**AMPLIACION No1.
PROYECTO “VILLA SICILIA”**

En respuesta a la nota de aclaración DRCH-AC-0660-02-2020, se contesta lo siguiente

REPUBLICA DE PANAMA
PROV. DE CHIRIQUI CORREG.: BOQUERON
DISTRITO: BOQUERON LUGAR: BOQUERON
PLANO DEMOSTRATIVO DE LA FINCA #65481 COD.:4201

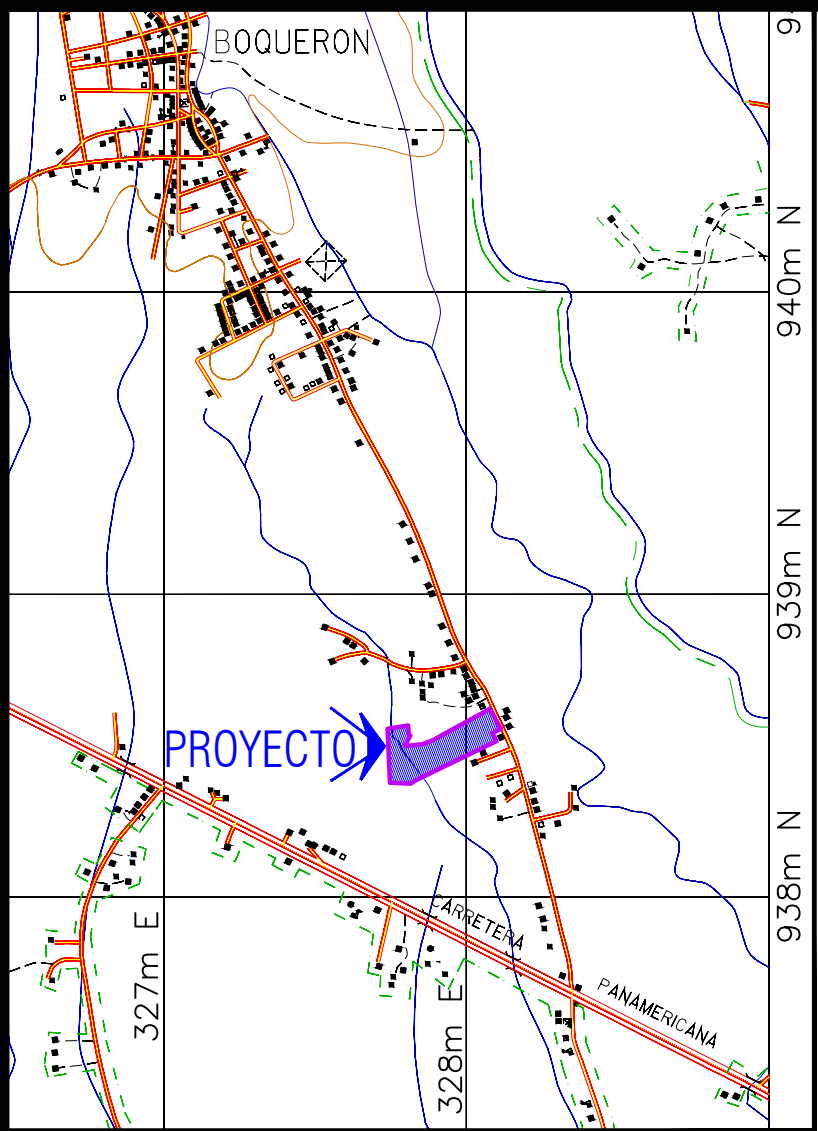
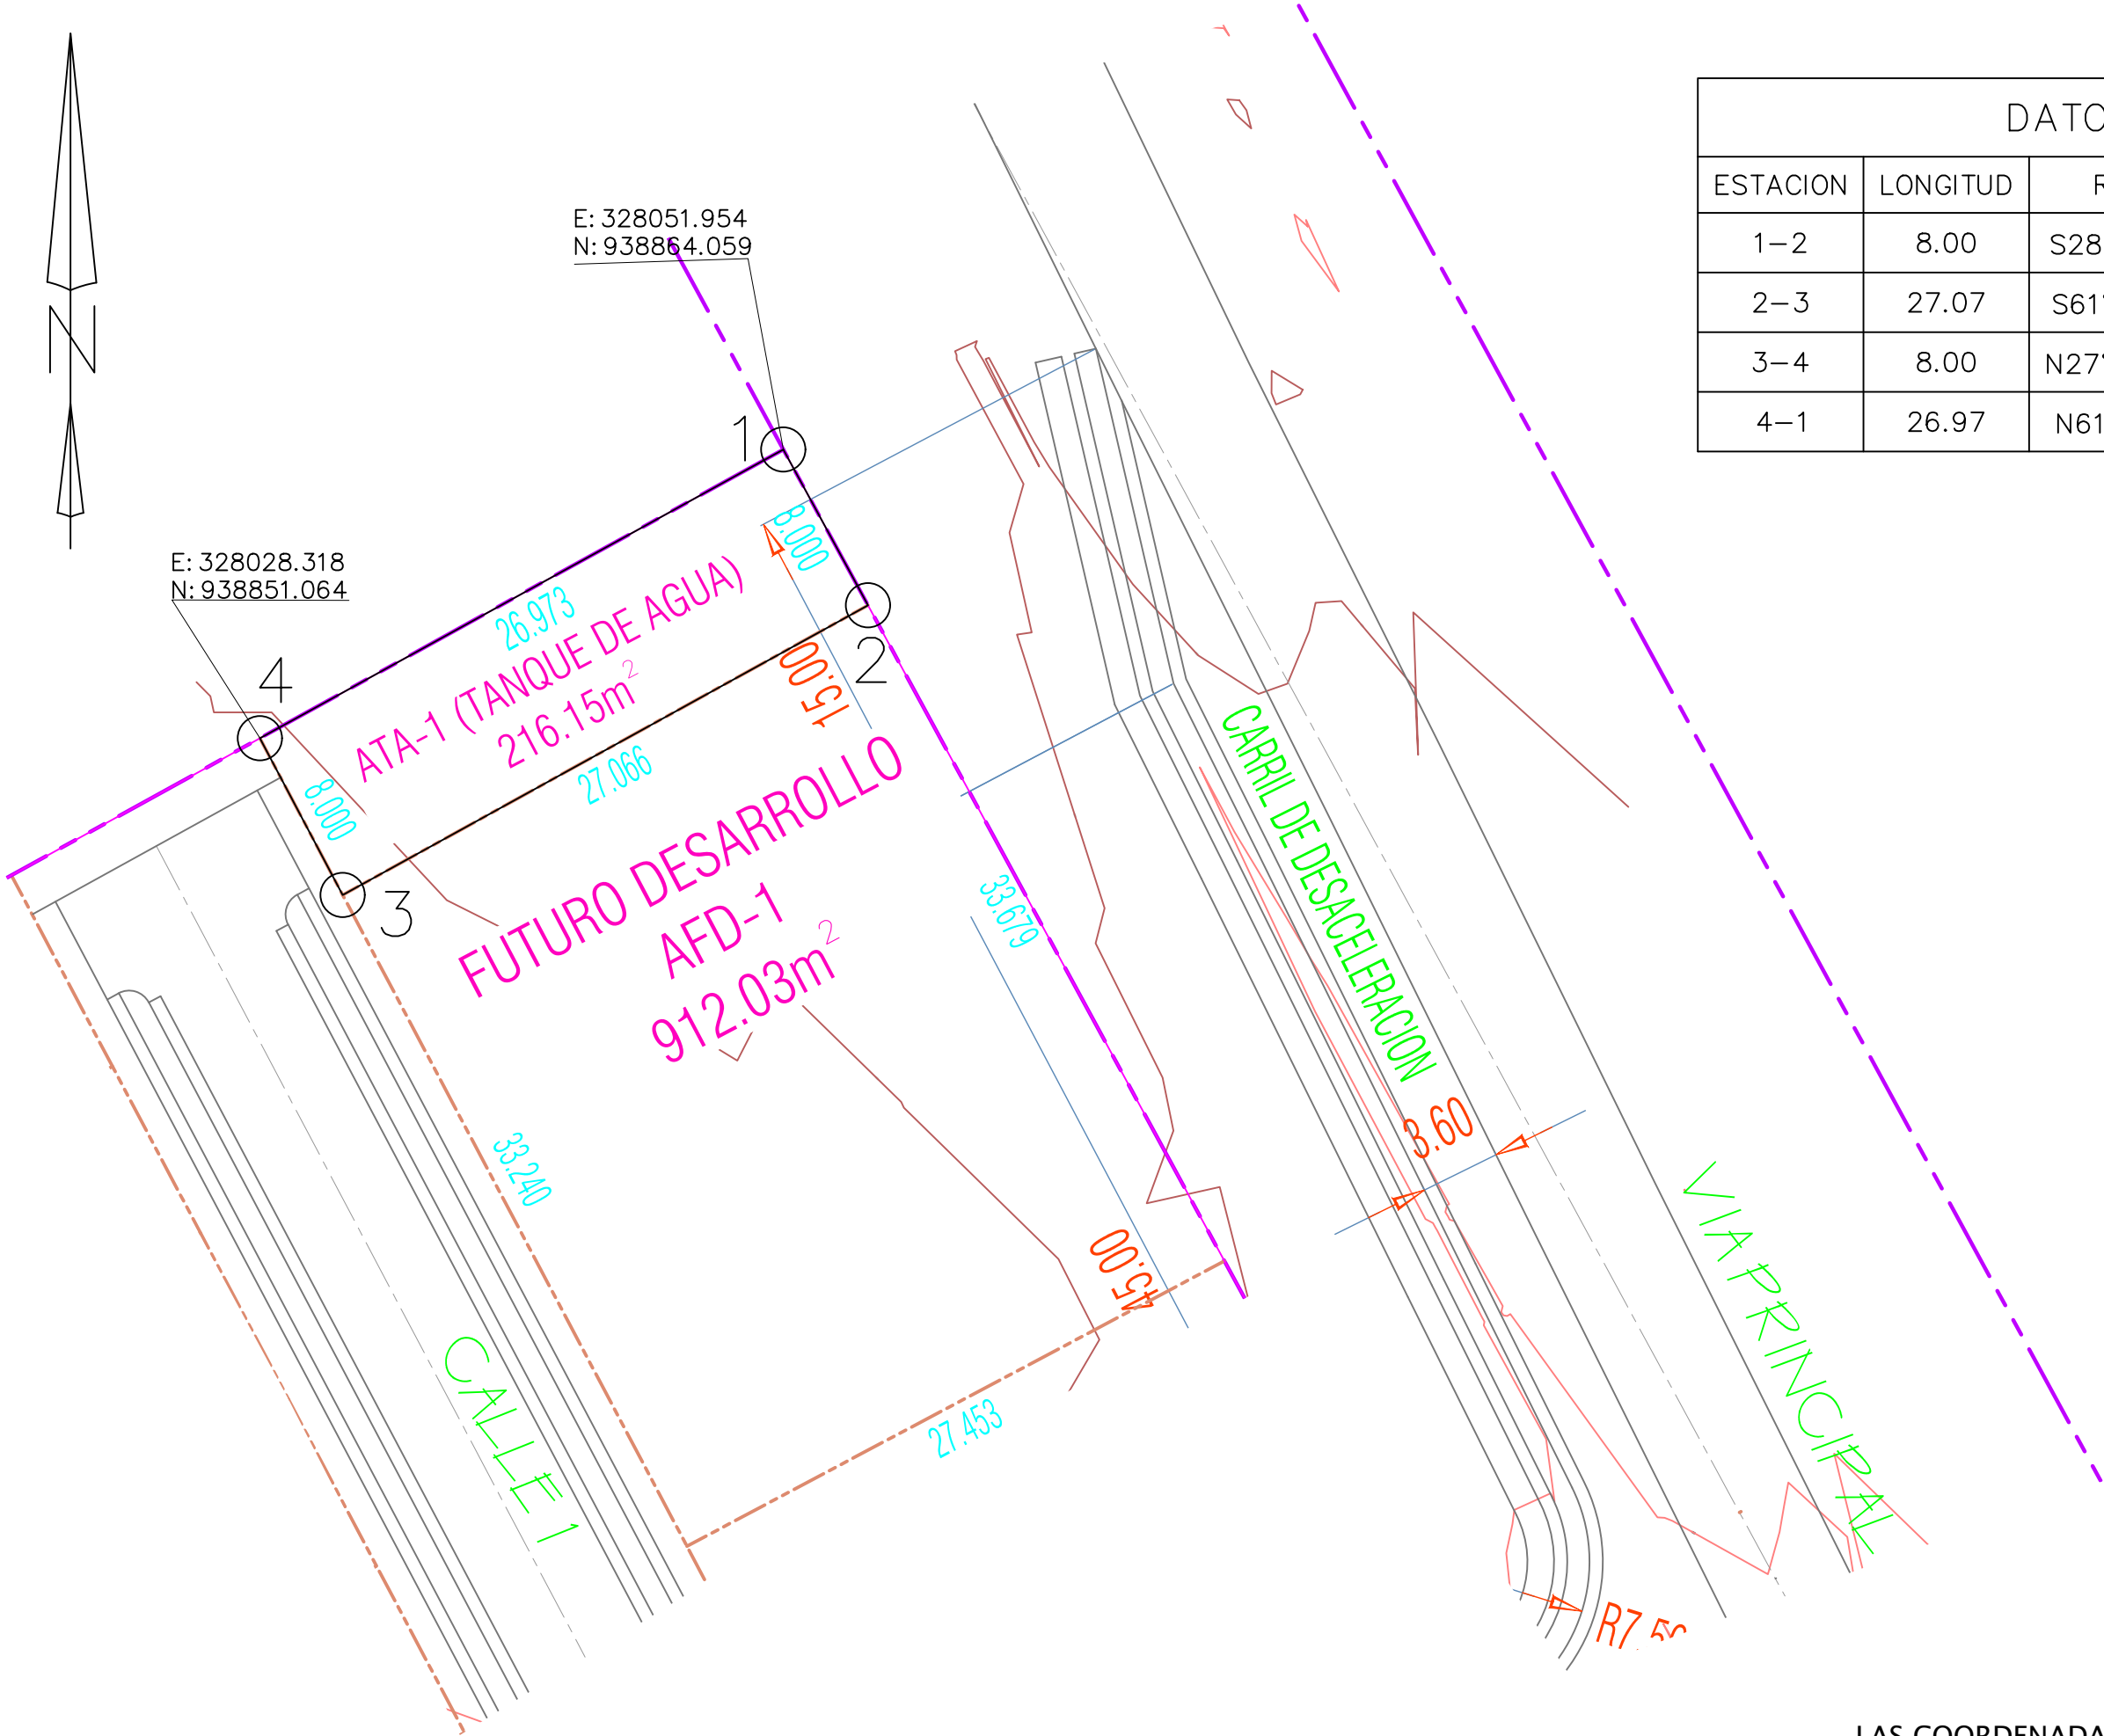
a) Coordenadas UTM: Se adjunta en anexos el cambio de coordenadas WG84.

b) Superficie total del proyecto es: Se adjunta en el plano final el área total del proyecto. 4HAS+4,426.18 M2

PLANO DEMOSTRATIVO DE LA FINCA #65481 COD.:4201

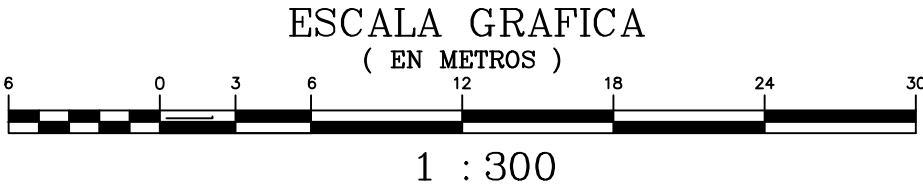
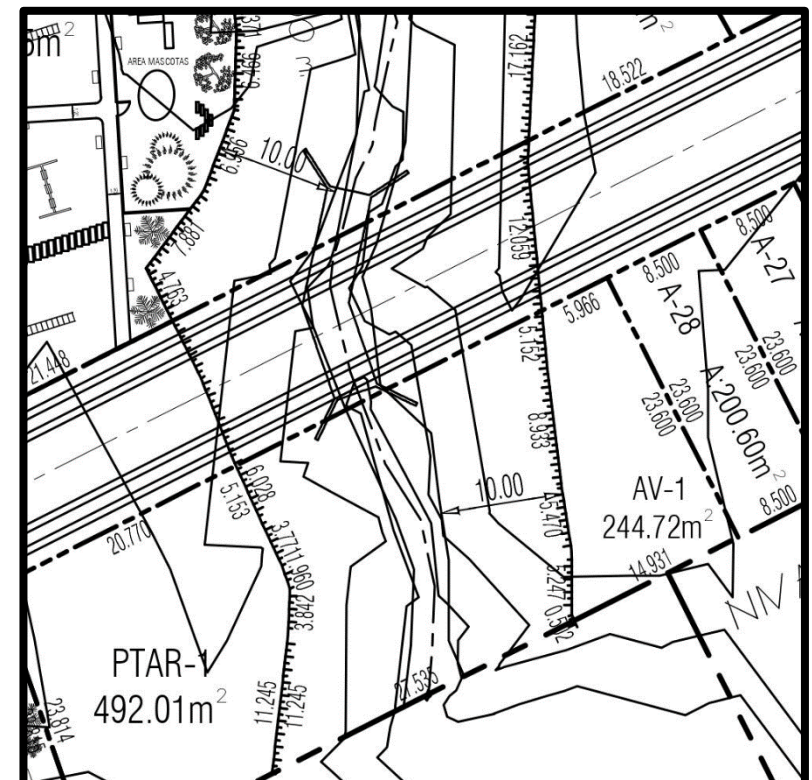
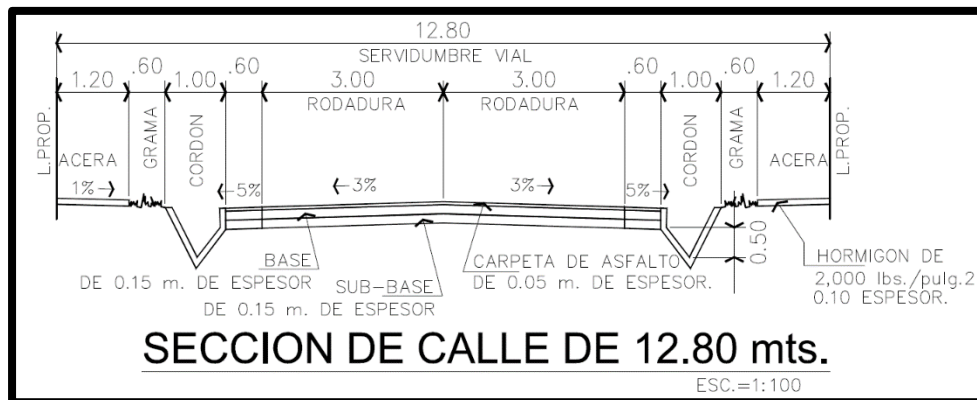
- a) **Georreferenciar. La ubicación de los pozos es:** Se adjunta plano de ubicación y coordenadas de los pozos. Adicional se informa que se realizarán las gestiones para conectarse al proyecto de chorro blanco que gestiona el municipio de Boquerón y que sus tuberías se ubican próximas a la vía principal cercanas al proyecto Villa Sicilia.

Sección de calles y cruce sobre cajón:

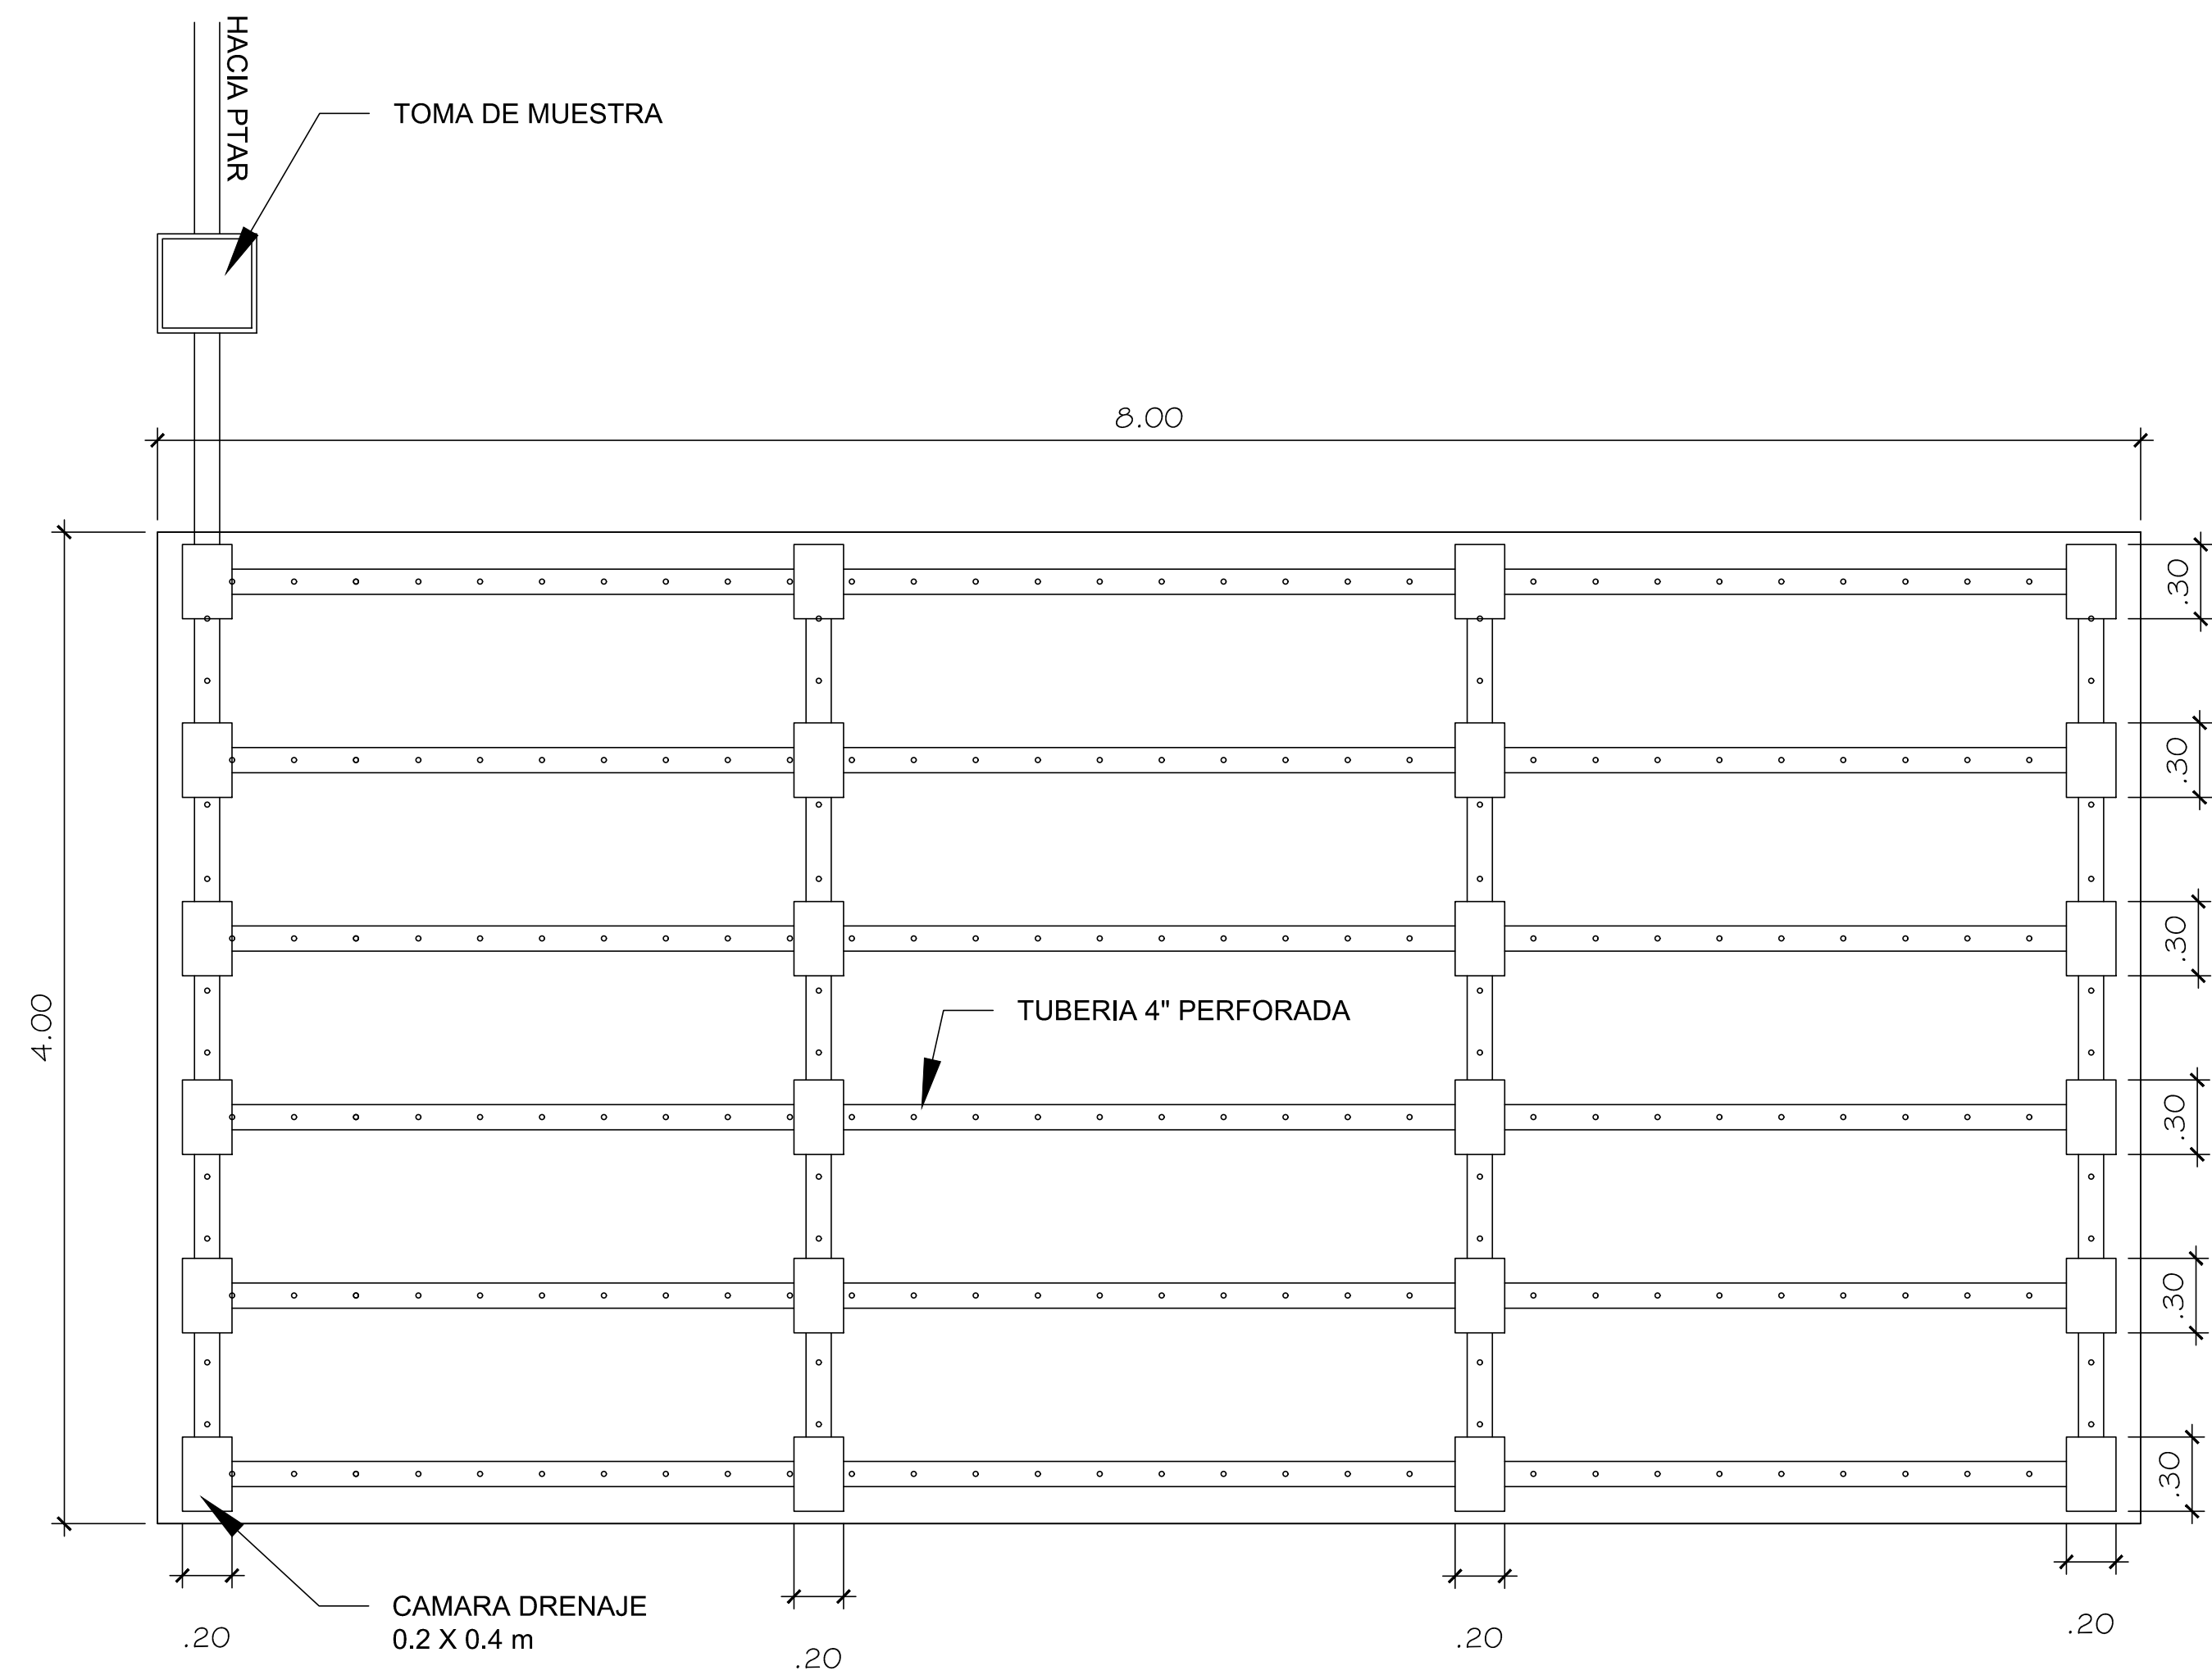
- b) **Descripción de obras a realizar sobre el cuerpo de agua.**

Para la descripción de la obra a realizar se anexa detalles y esquemas de la infraestructura que se construirá como paso vehicular. **Ver anexos.**

La sección vial de 12.80 m está compuesta en su totalidad por 2 carriles de 3.00 m de ancho cada uno de doble sello asfáltico según especificaciones del MOP, hombros de 0.60 m a cada lado, cuneta abierta de 1.00 m de ancho a cada lado de hormigón, aceras de 1.20 m de ancho a cada lado de hormigón y grama de 0.60 m de ancho a cada lado.

El cruce de la quebrada se desarrollará por medio de un cajón doble típico del Ministerio de Obras Públicas.

La construcción del cajón permitirá la construcción de la sección típica de vía de 12.80 m sobre el mismo, adicionando parámetros de seguridad para peatones y para vehículos.

Cajón doble de 1.83m x1.83 m según hoja de plano 1008 del Ministerio de Obras Públicas.
